ESCLARECIMENTO 01 - Concorrência Eletrônica n. 41/2026

PROJETO ÁREAS À DEMOLIR (EDIFÍCIO SEDE)

RELATÓRIO FOTOGRÁFICO – INFRAESTRUTURA ELÉTRICA DO DATA CENTER E ÁREAS ADJACENTES

PLANTA BAIXA DEMOLIÇÃO - PAVIMENTO SUBSOLO

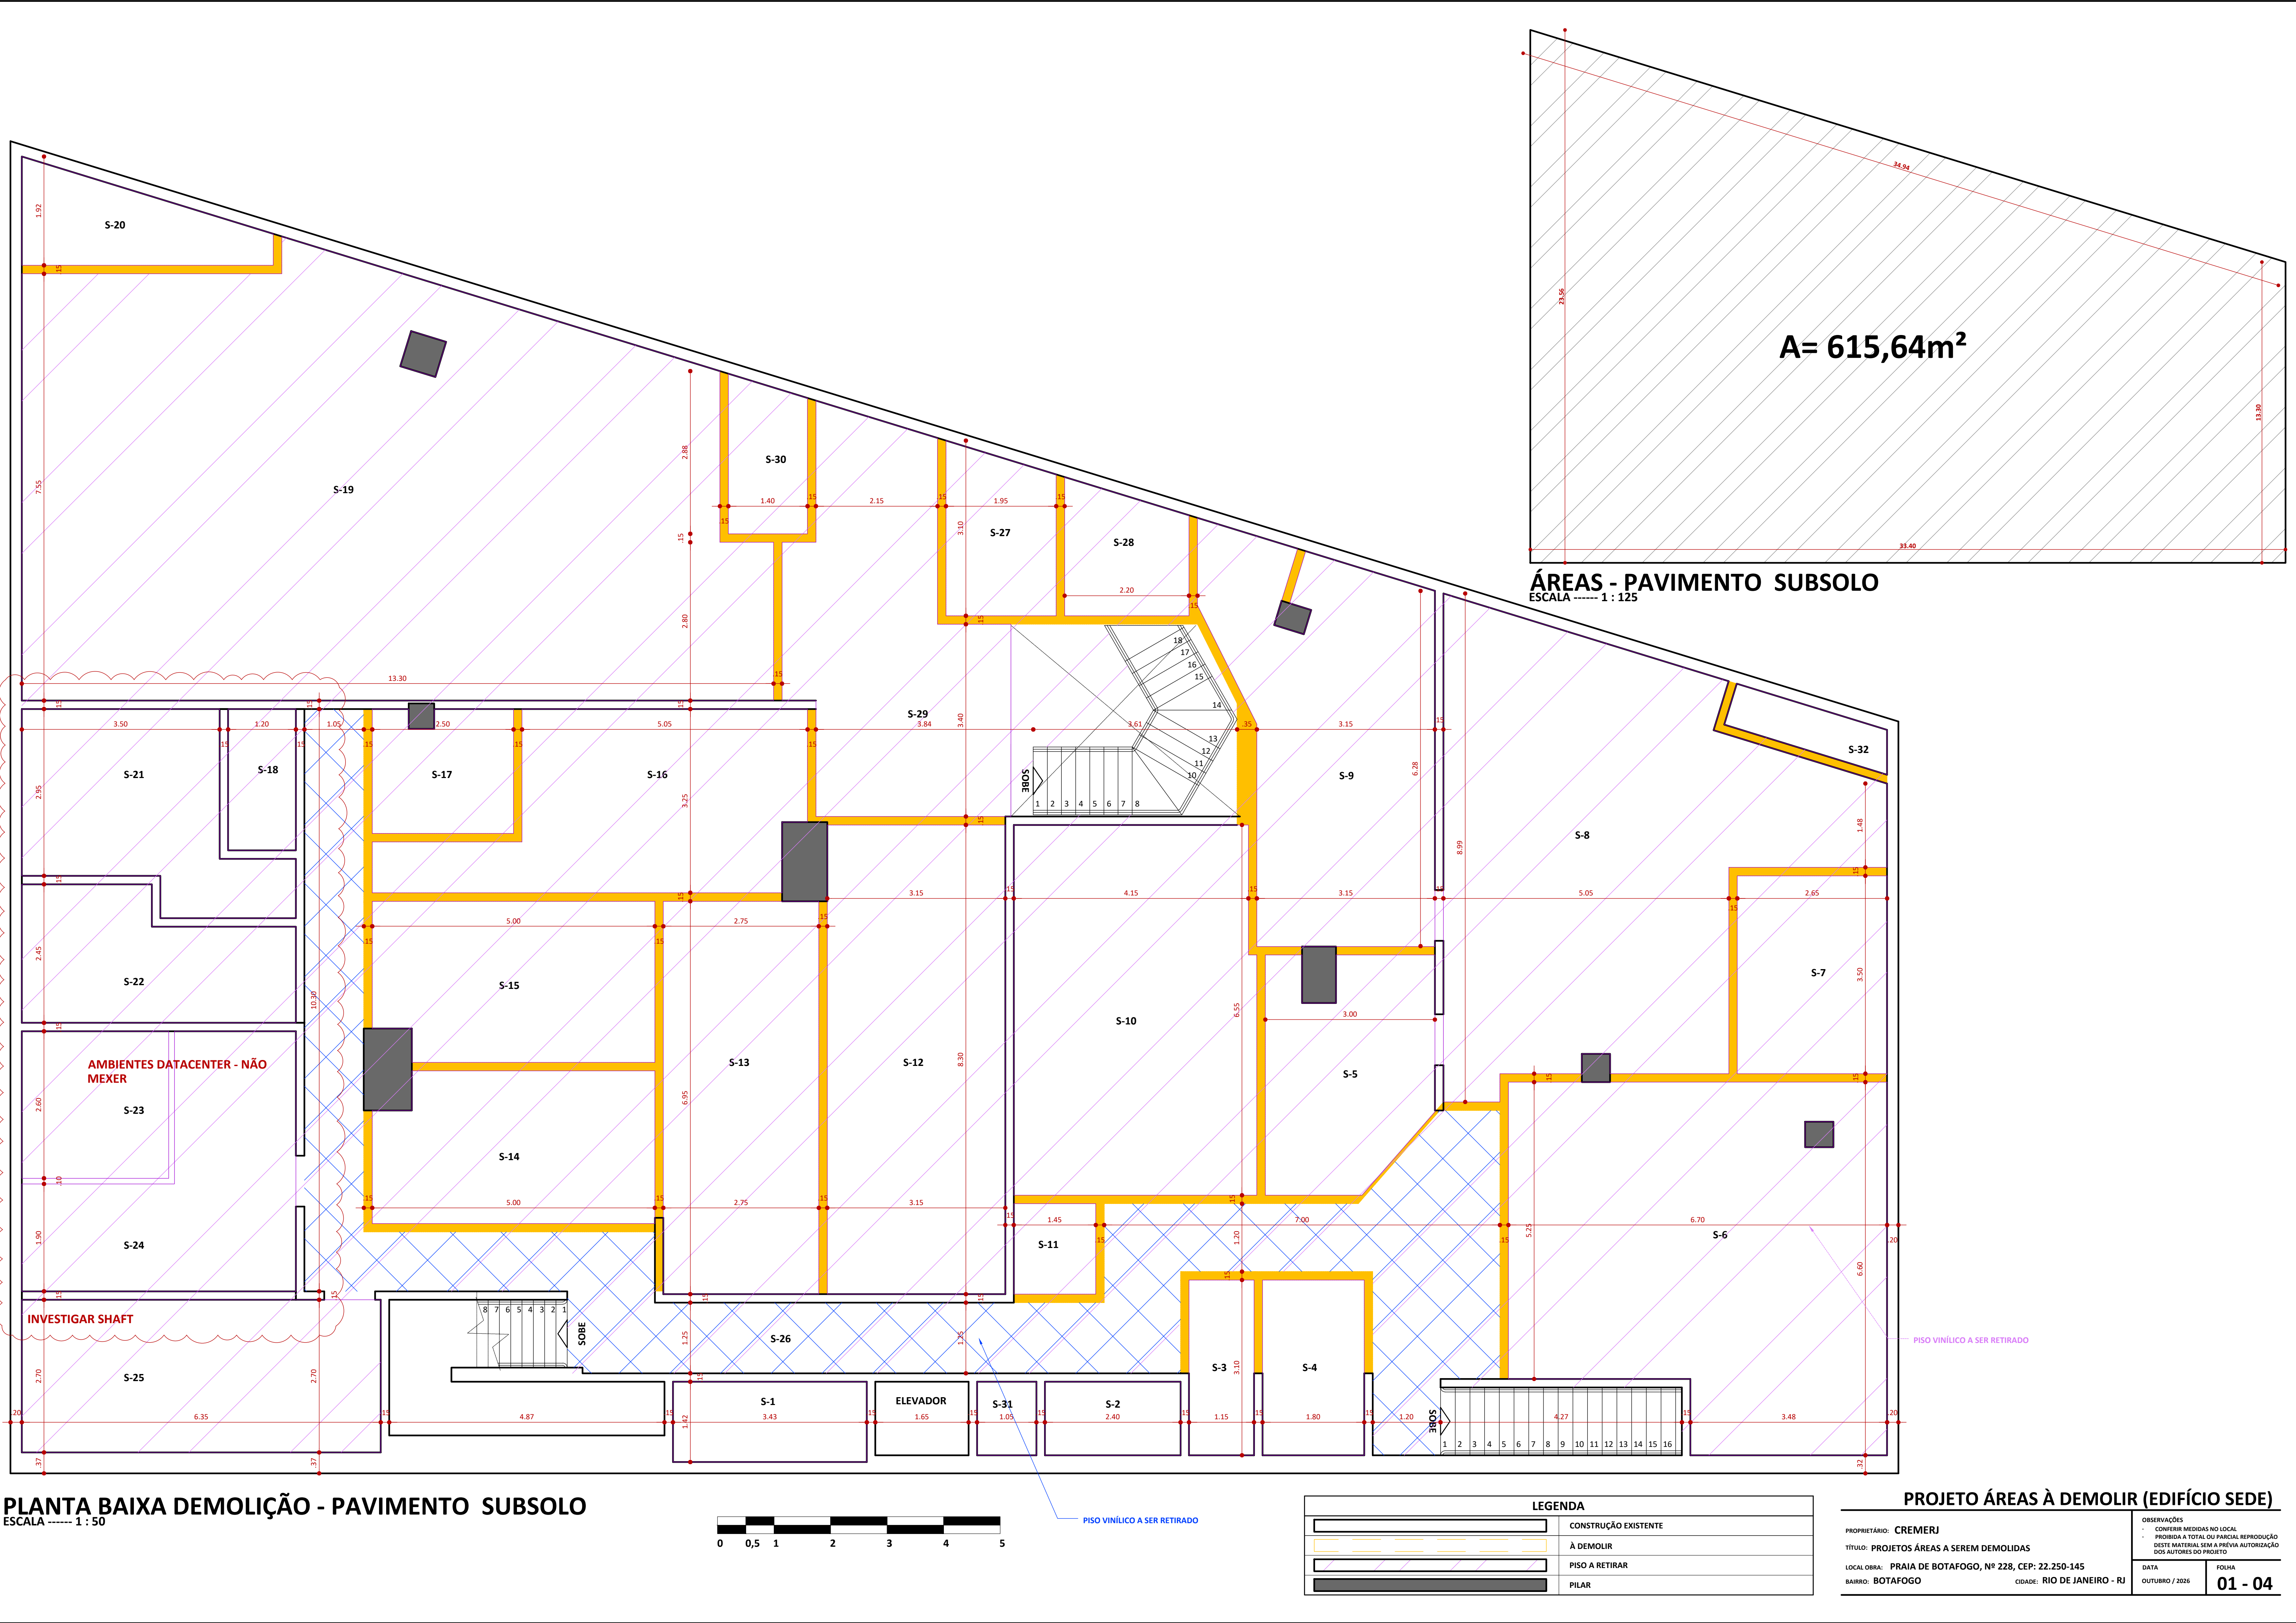
Identificamos que as plantas integrantes do edital não possuem indicações de escala e estão desprovidas de dimensões (cotas).

A ausência dessas informações impede que as licitantes realizem a quantificação precisa dos serviços de bota-fora. Como a planilha orçamentária prevê um quantitativo fixo de caçambas, a falta de dados impossibilita validar se tal quantitativo é suficiente para a execução integral do escopo, gerando risco de subdimensionamento e futuro pleito de reequilíbrio econômico.

A disponibilização das plantas com as devidas cotas e escalas, ou dos arquivos em formato editável (DWG).

Foram acrescentadas cotas e escala gráfica às plantas.

Projeto 01 planta indicativa de áreas a demolir - subsolo

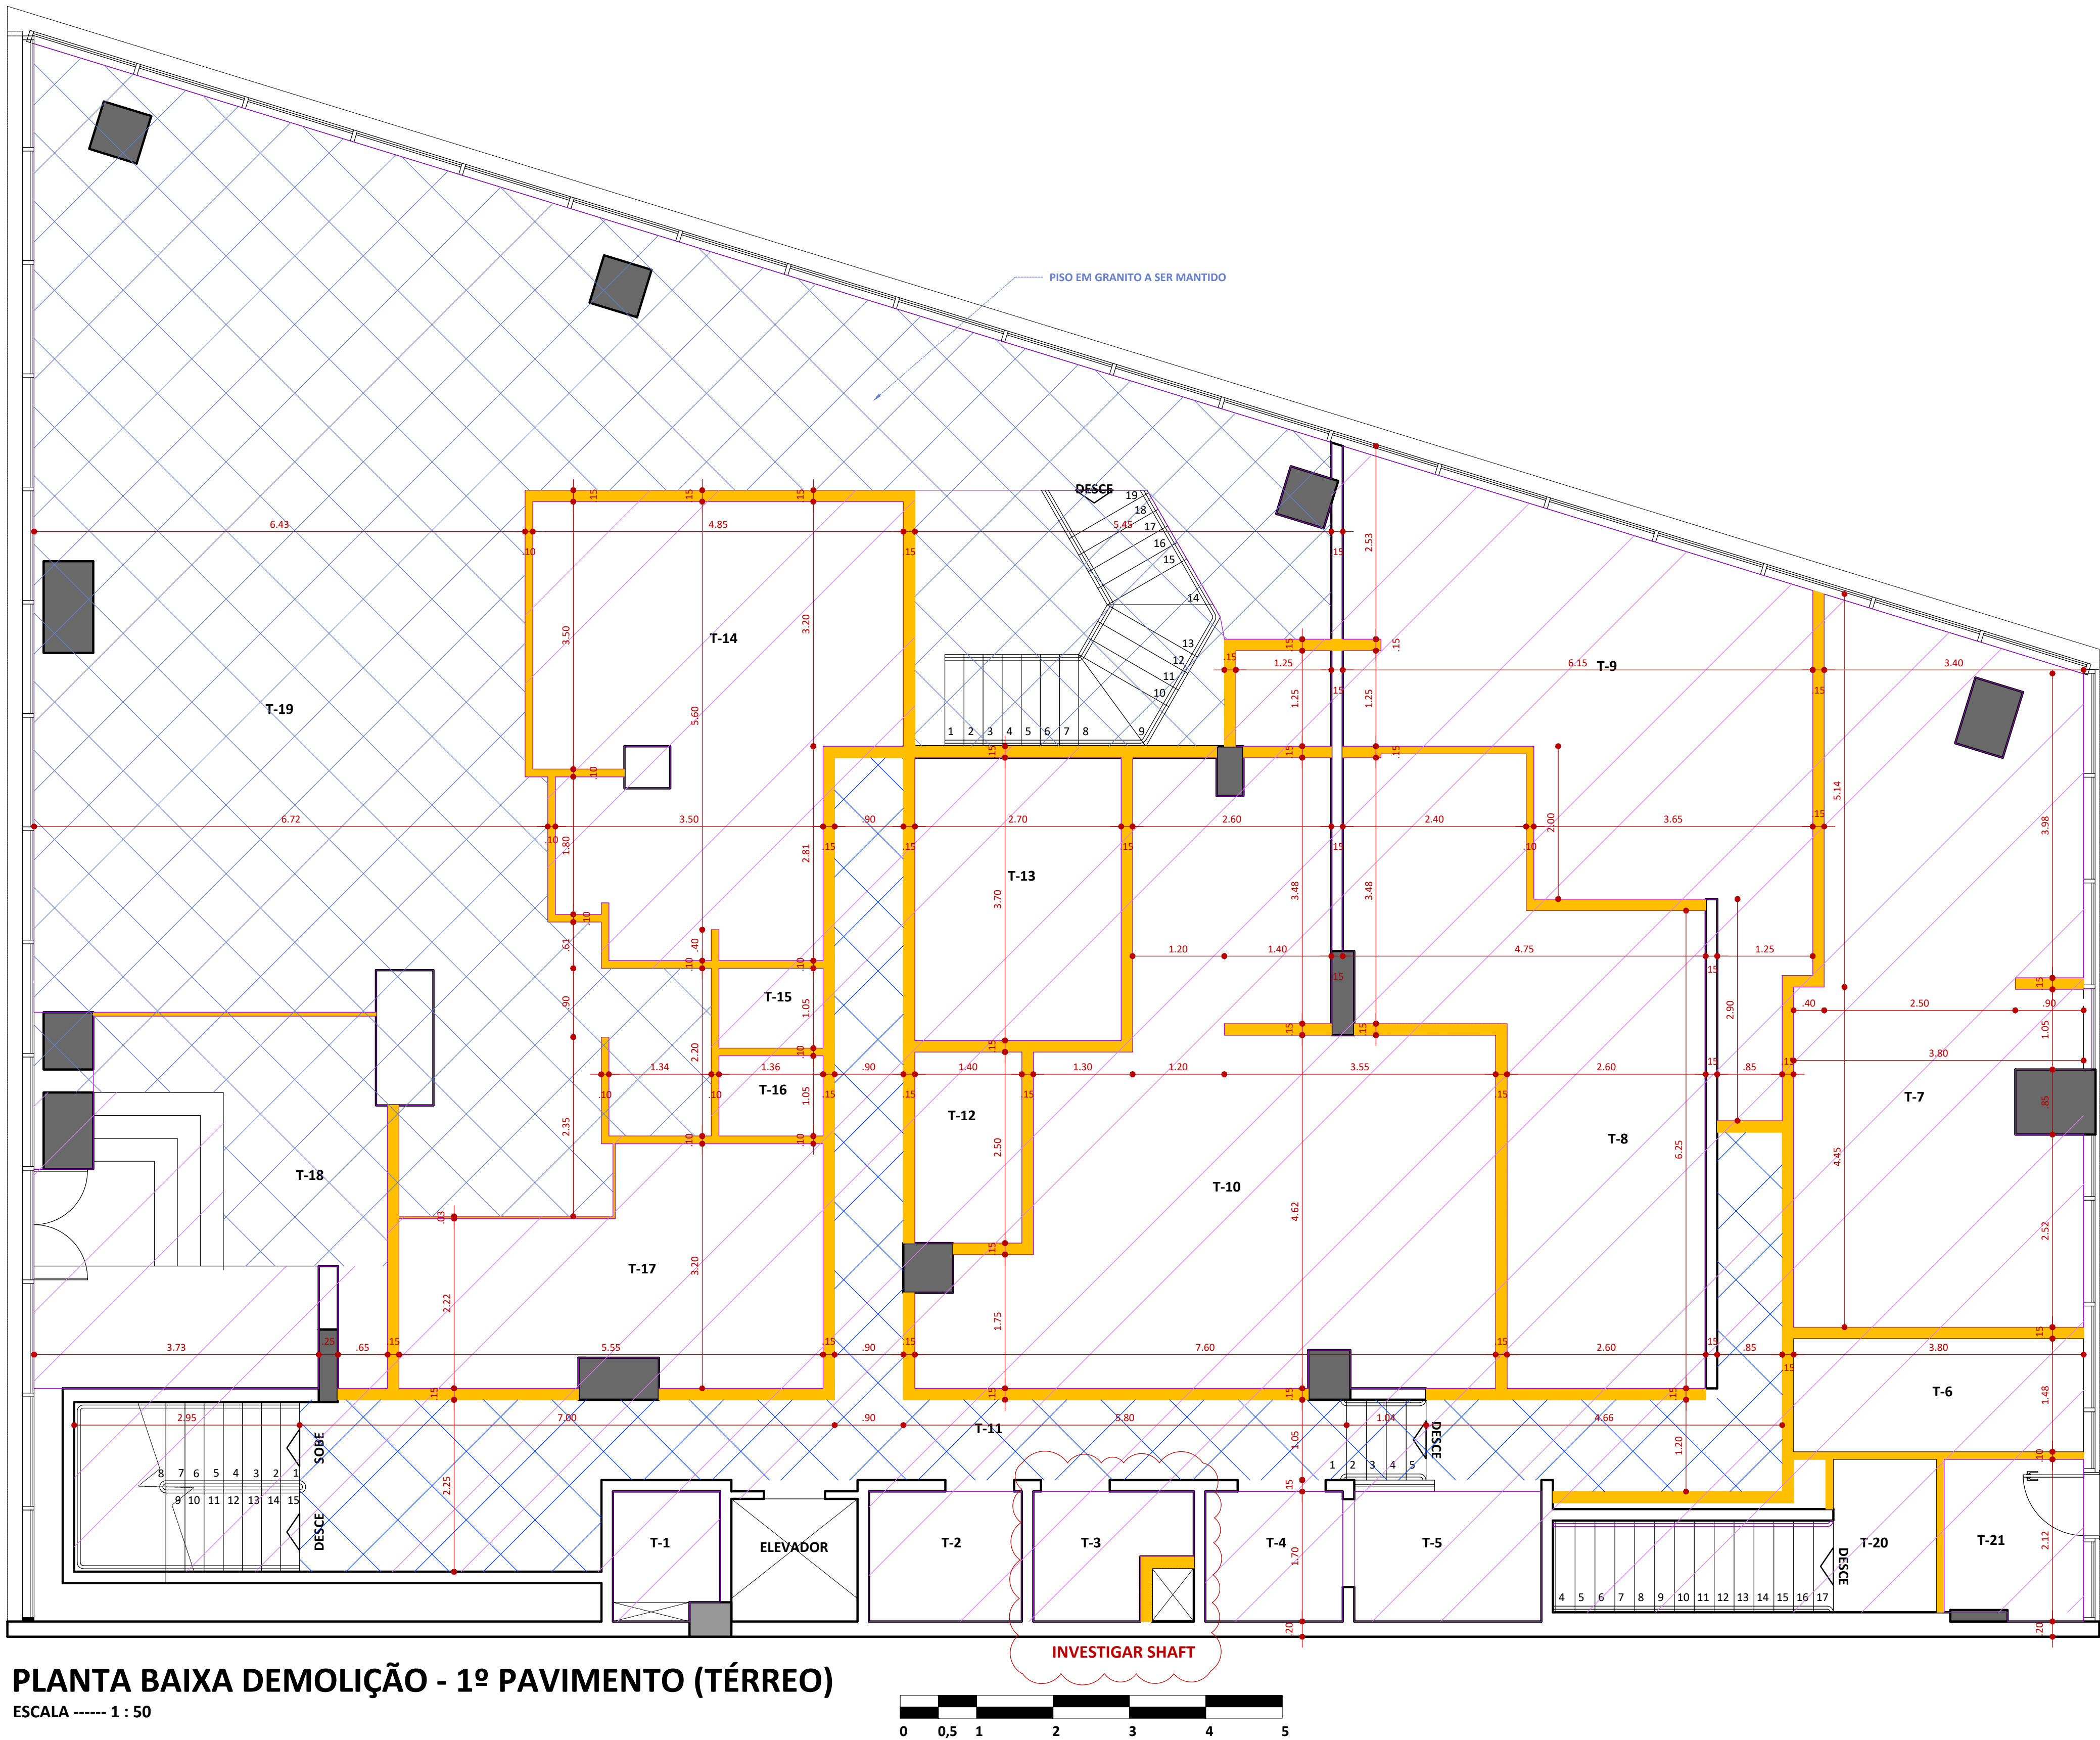
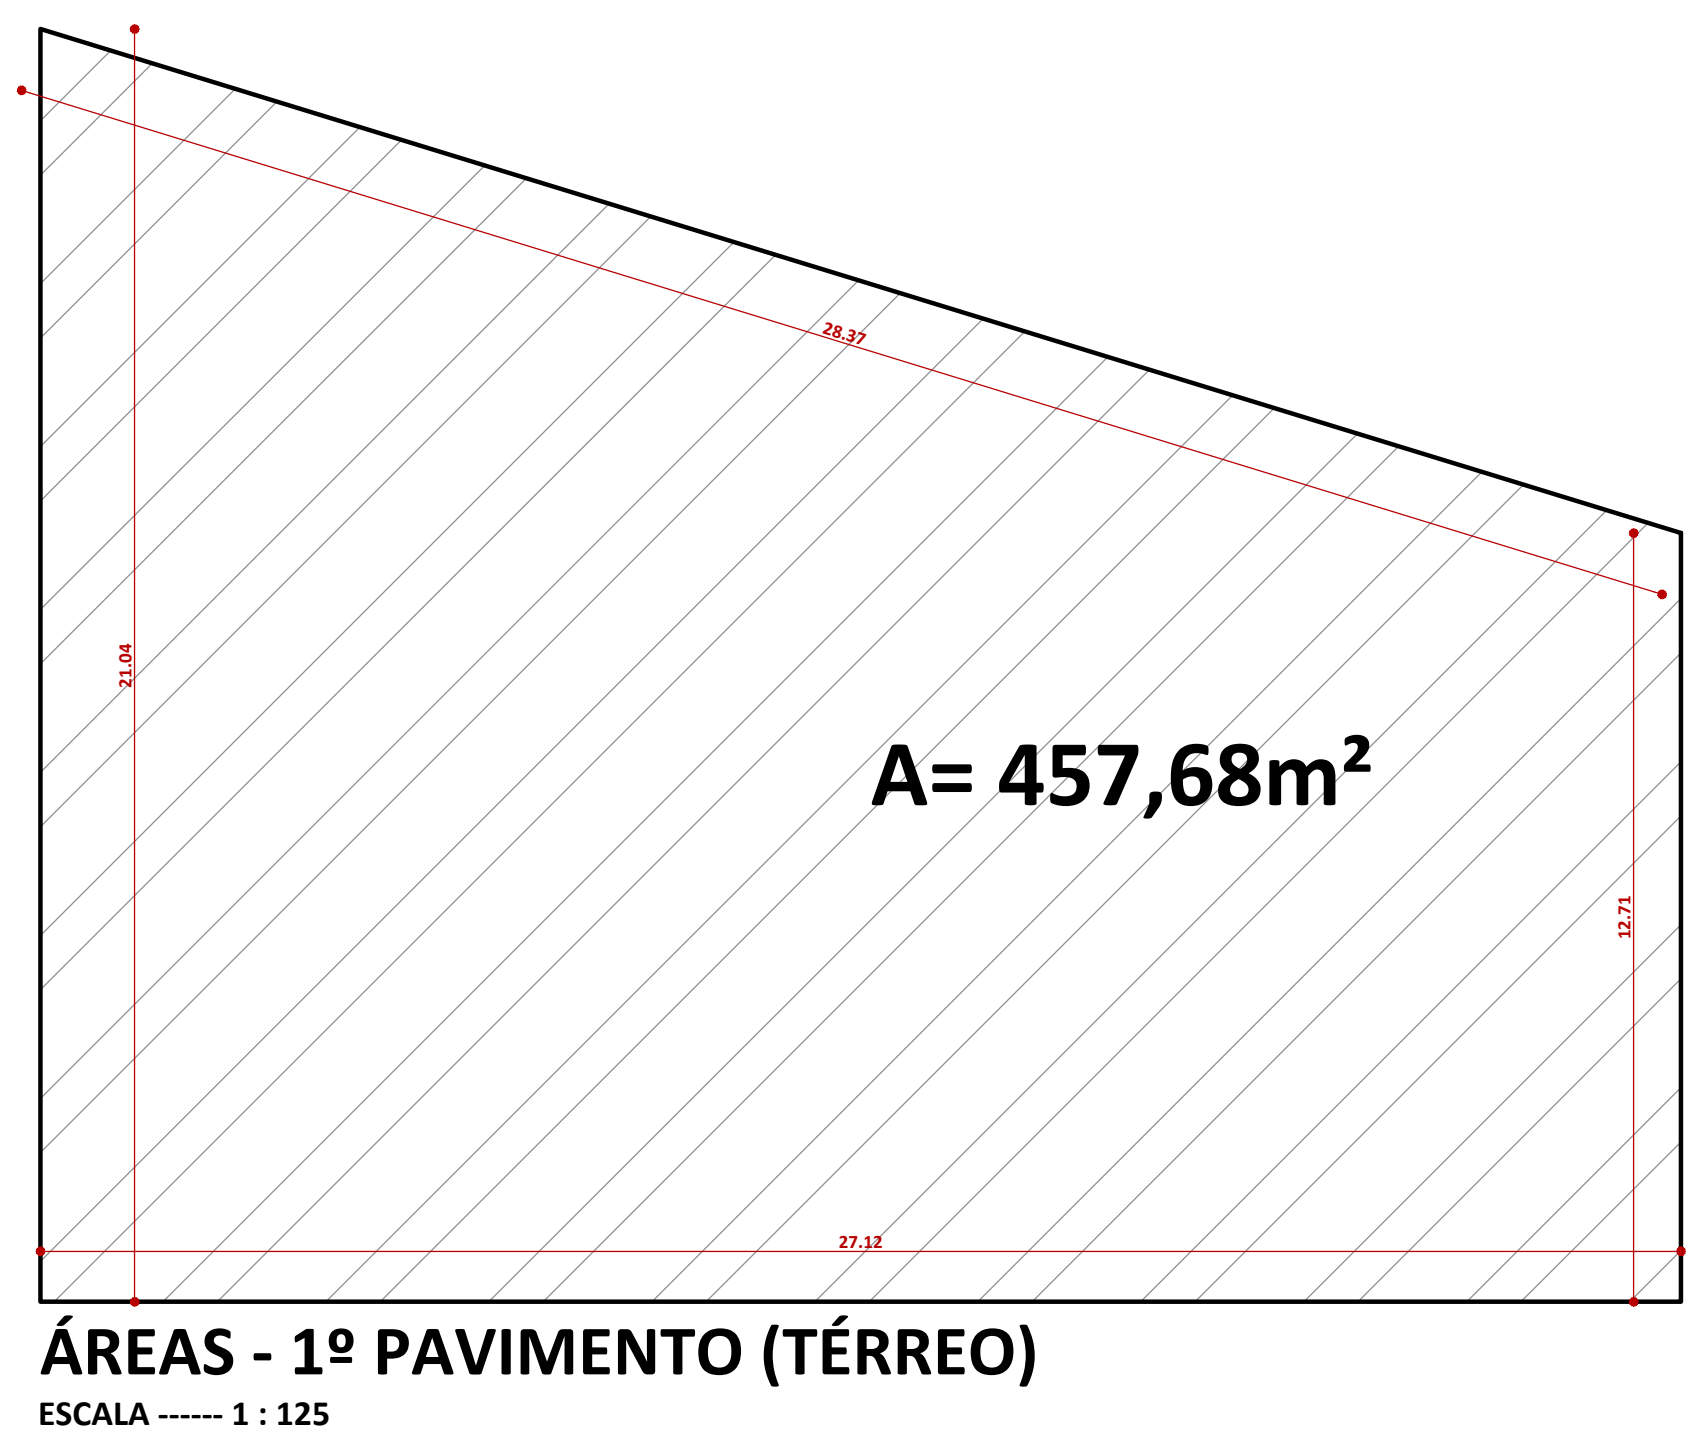
No entanto, as plantas fornecidas no edital não identificam graficamente quais pisos deverão ser preservados e quais serão demolidos.

Que a Administração indique explicitamente (por ambiente ou memorial) quais revestimentos de piso deverão ser integralmente preservados.

Projeto 02 planta indicativa de áreas a demolir - térreo

Foi acrescentada às plantas a indicação do piso em granito a ser preservado.

Projeto 02 planta indicativa de áreas a demolir - térreo
